Quaderno delle osservazioni definitivo

(aggiornato al 22.5.2024)

DIBATTITO PUBBLICO DIGHE ALTO TANAGRO							
RIFERIMENTI DEL CONTRIBUTO		ARGOMENTO			RISCONTRO ESTEMPORANEO O COMUNQUE PRECEDENTE AL Documento delle Risposte		
Modalità di acquisizione	Fonte di riscontro del contributo (mail, documento, registrazione incontro)	Tema Generale	Tema Specifico	Contributo	Risposta del Coordinatore	Risposta del Proponente	Controdeduzione conclusiva dell'interessato

Alternativa 4 (A4*) planimetria dell'invaso

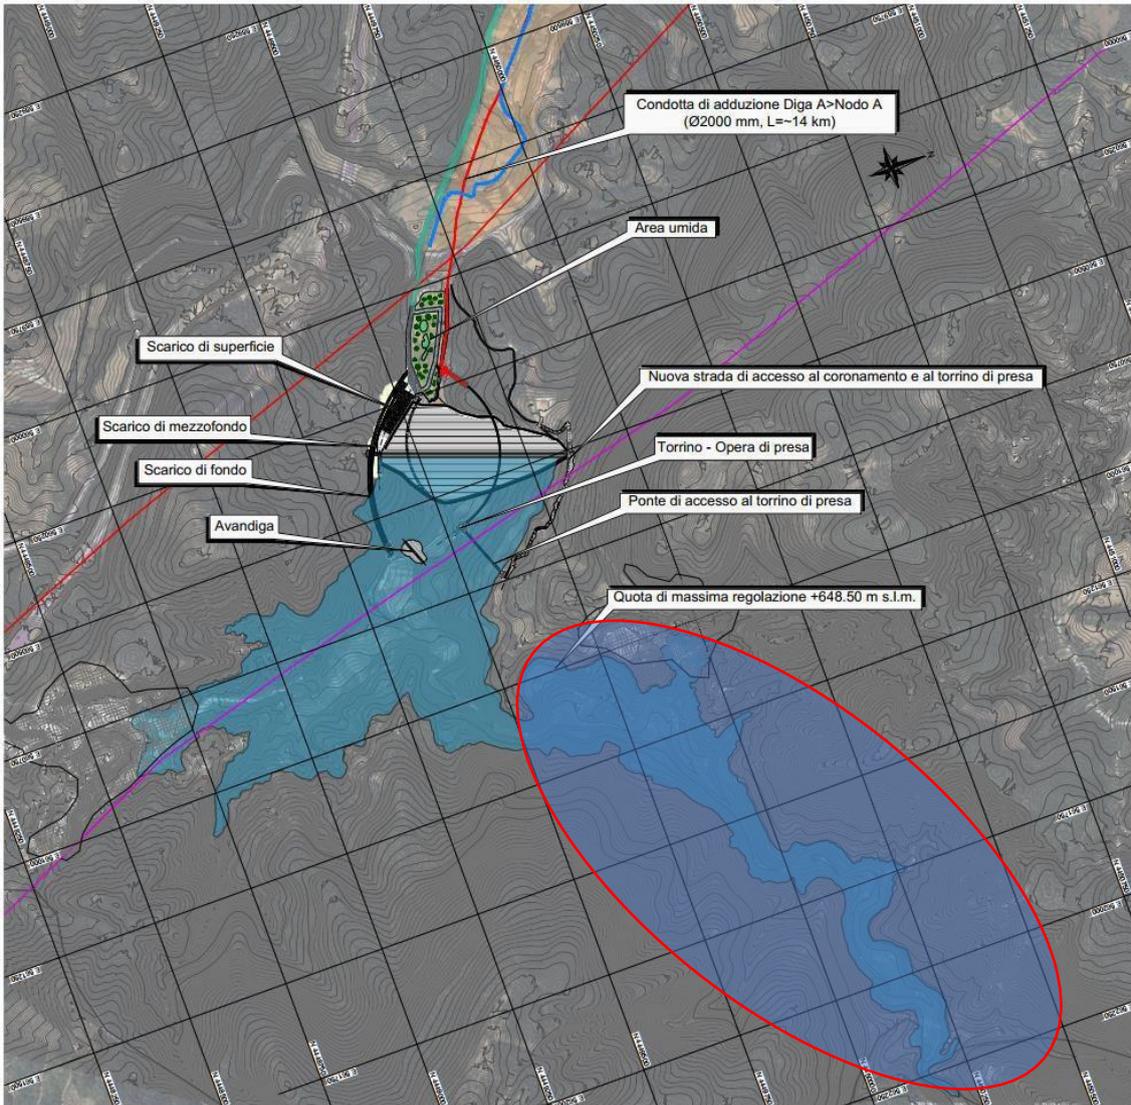
Nell'ottica di un più adeguato riposizionamento dell'opera, come detto con arretramento della sezione di sbarramento sul Calore, si propongono indicativamente due possibili differenti soluzioni, quali appresso descritte.

L'alternativa 4 (A4*+D) propone la realizzazione di uno sbarramento (diga A4*) a monte del sito A previsto nel DOCFAP, con la funzione di laminazione delle piene e di opera di captazione per il trasferimento della risorsa idrica nel bacino di accumulo nel sito D (Diga D) previsto nel DOCFAP. Tale soluzione andrebbe ad interessare solo il ramo est del bacino di invaso della Alternativa 1.

La nuova sezione di sbarramento risulterebbe spostata di circa 900 m a monte del sito A originario e presenterebbe (di massima) le seguenti caratteristiche:

Alternativa 5 (A4*) planimetria dell'invaso

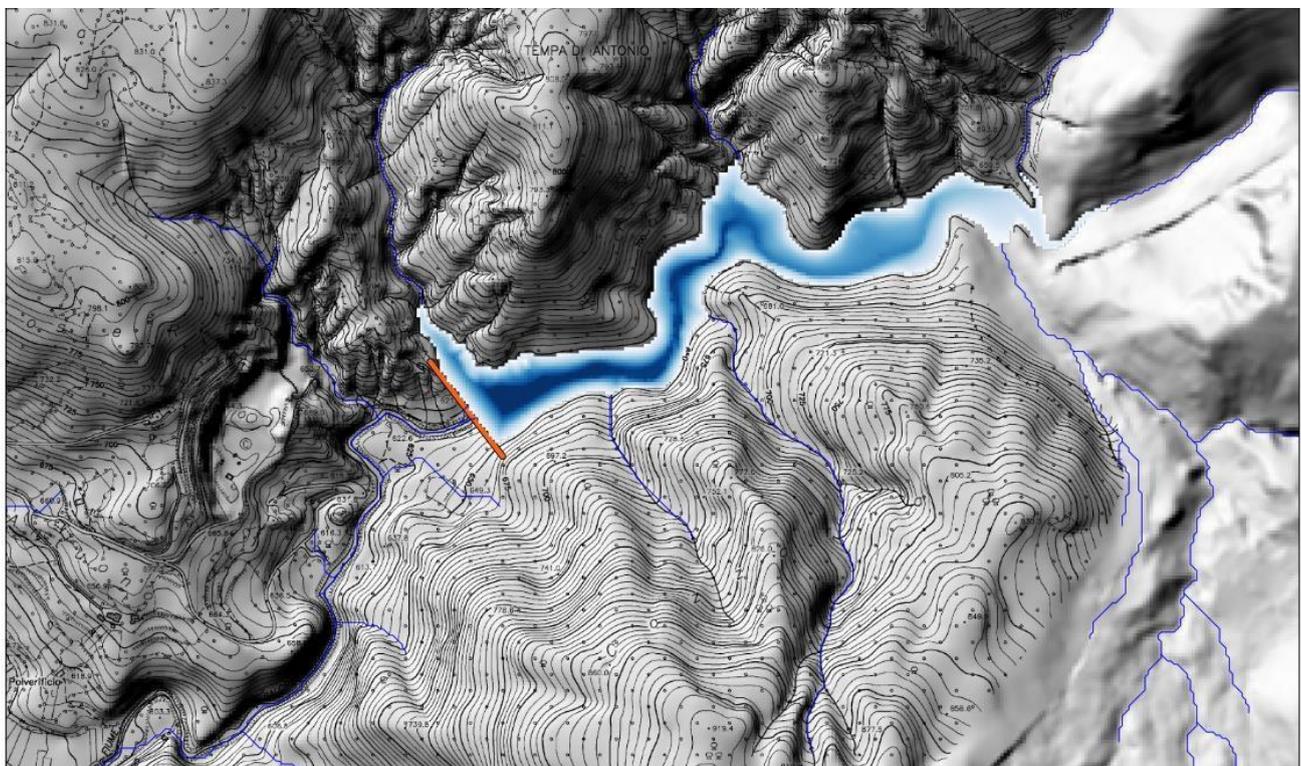
L'alternativa 5 (A5*+D) propone la realizzazione di uno sbarramento (diga A5*) ancora a monte del sito A previsto nel DOCFAP, con la funzione di laminazione delle piene e di opera di captazione per il trasferimento della risorsa idrica nel bacino di accumulo nel sito D (Diga D) previsto nel DOCFAP. Tale soluzione ricalca l'alternativa 4, ma rispetto ad essa da un lato riduce le dimensioni dell'invaso ad un valore confrontabile con la soluzione progettuale proposta, dall'altro risulta più defilata rispetto all'abitato di Casalbuono.

La nuova sezione di sbarramento risulterebbe spostata di circa 1400 m a monte del sito A originario e presenterebbe (di massima) le seguenti caratteristiche:

- Quota max di regolazione: 646,00 m s.l.m.
- Quota di massimo invaso: 648,00 m s.l.m.
- Quota del coronamento: 651,00 m s.l.m.
- Quota del punto più depresso del terreno naturale: 620,00 m s.l.m.
- Volume alla quota di massima regolazione: 0,8 Mmc
- Sviluppo del coronamento: 178,0 m
- Altezza della diga rispetto al punto più depresso precedente: 31,0 m

Alternativa 4 - Area bacino sotteso: 34,4 kmq

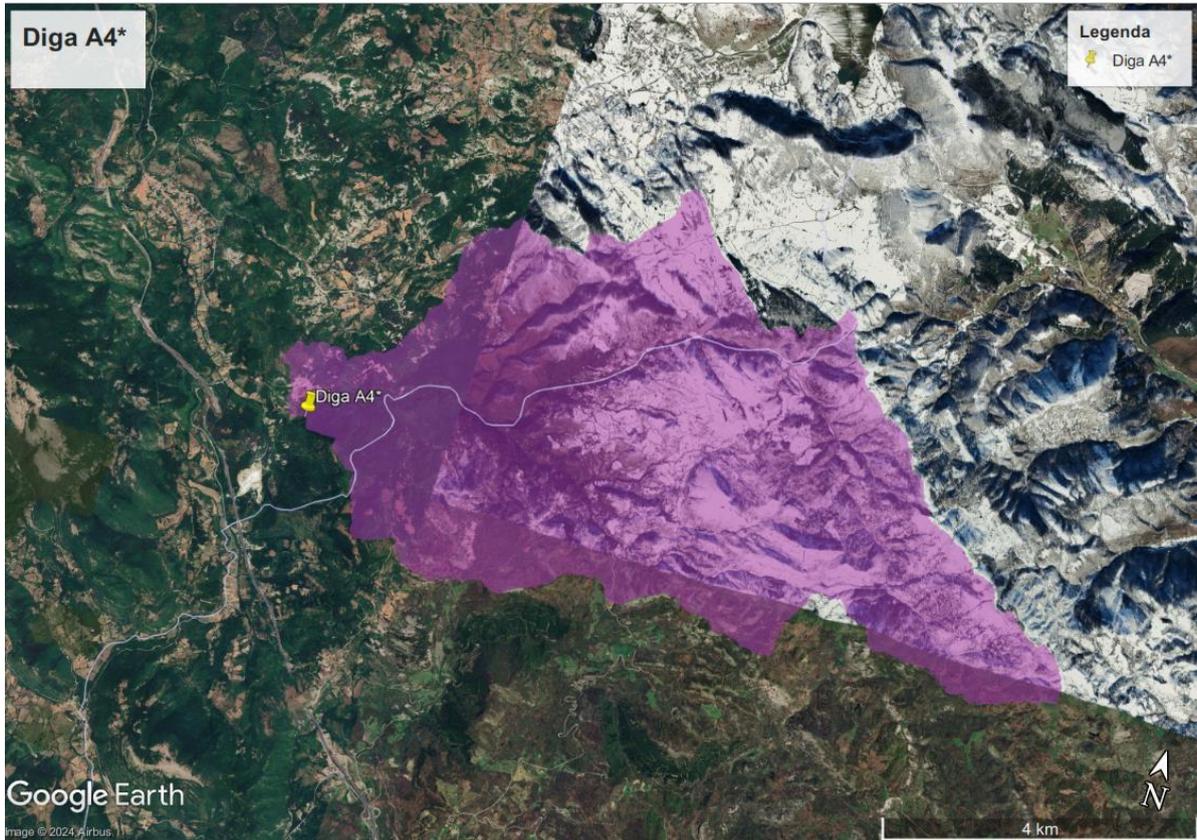
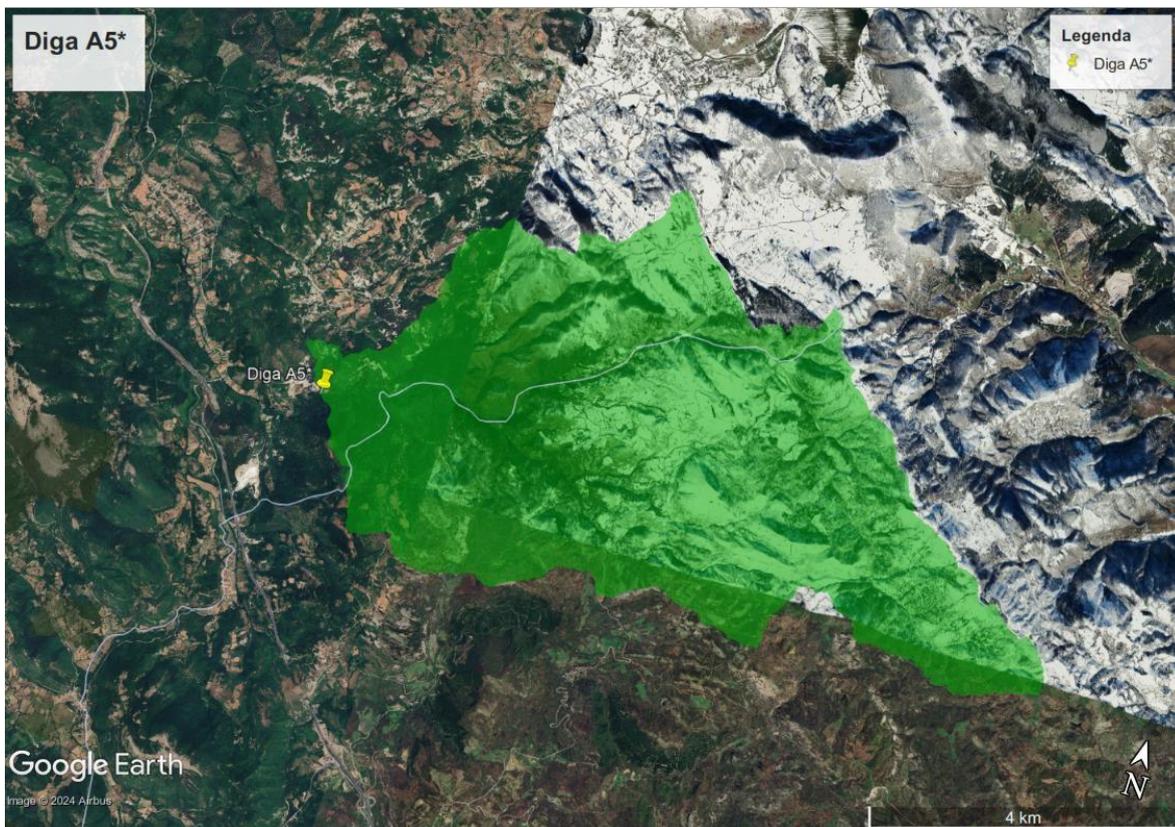
Per ambedue le soluzioni alternative proposte la riduzione del bacino imbrifero risulterebbe modesta, si passerebbe infatti dai 36,44 Km² della soluzione di progetto ai 34,4 Km² circa per l'alternativa 4 ed ai 33,9 Km² per l'alternativa 5.

Soluzione progettuale - Area bacino sotteso: 36,44 km²

Alternativa 5 - Area bacino sotteso: 33,9 kmq
